Projektbezeichnung: L 260, Radweg zwischen der Einmündung  
der K 8030 und Altmannshofen

Entwurfsphase/Auditphase: Feststellungsentwurf / Auditphase 2

Auditierte Unterlagen:

**Auditergebnis**

**Bild 1** Ausschnitt aus Unterlage 5, Blatt-Nr. 2 mit Kennzeichnung der Sichteinschränkung

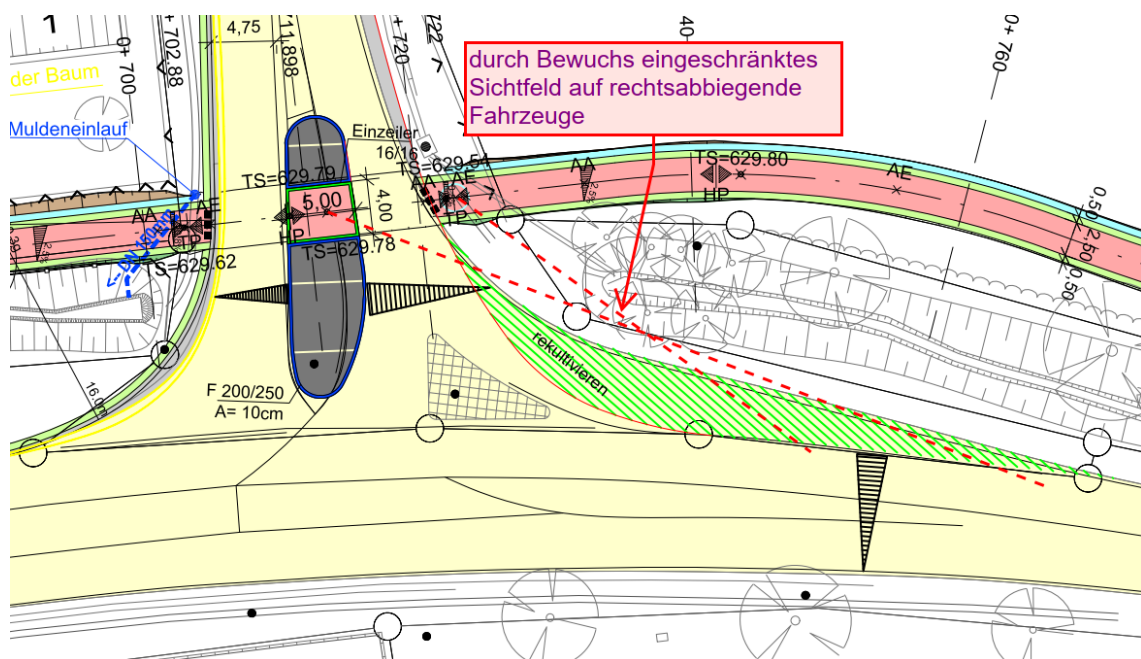
- 7) An der vorhandenen Einmündung der Zufahrtrampe zur/von der BAB A 96 in die L 260 soll der Fahrbahnteiler vergrößert und die Dreiecksinsel mit Ausfahrkeil zurückgebaut werden. Beide Maßnahmen sind zwingend erforderlich, reichen aber zu sichern Überquerung der Rampe nicht aus, da die Sicht von der nördlichen Querungsstelle auf rechtsabbiegende Fahrzeuge aus Richtung Altmannshofen durch den vorhandenen Bewuchs nach wie vor eingeschränkt ist. Der Bewuchs ist so weit zurückzunehmen, dass ein ausreichende bis gutes Sichtfeld auf rechtsabbiegende Fahrzeuge gewährleistet ist.

**Bild 2** Auszug aus Unterlage 5, Blatt 1, mit Darstellung verschiedener Sichtfelder

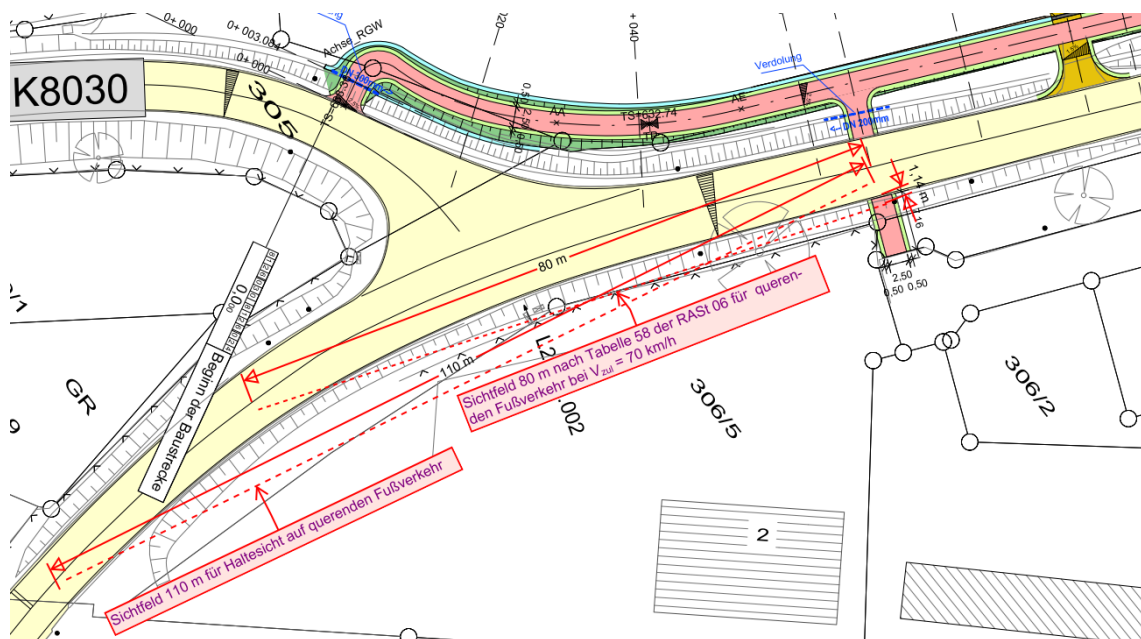
- 10) Am Baubeginn wird bei Bau-km ca. 0+065 vom geplanten Rad- und Gehweg aus eine Überquerungsstelle in der L 260 ohne Mittelinsel angeboten, um die Ortsstraße „Am Waizenhof“ zu erreichen. Aus Richtung Niederhofen dürfte auf der Ostseite die erforderliche Haltesichtweite auf die Überquerungsstelle durch Bäume und einen bei seitlicher Ansicht nahezu blickdichten Zaun eingeschränkt sein. An dieser Überquerungsstelle sind ausreichende Sichtverhältnisse nachzuweisen oder es sollte auf diese Überquerungsstelle verzichtet werden.
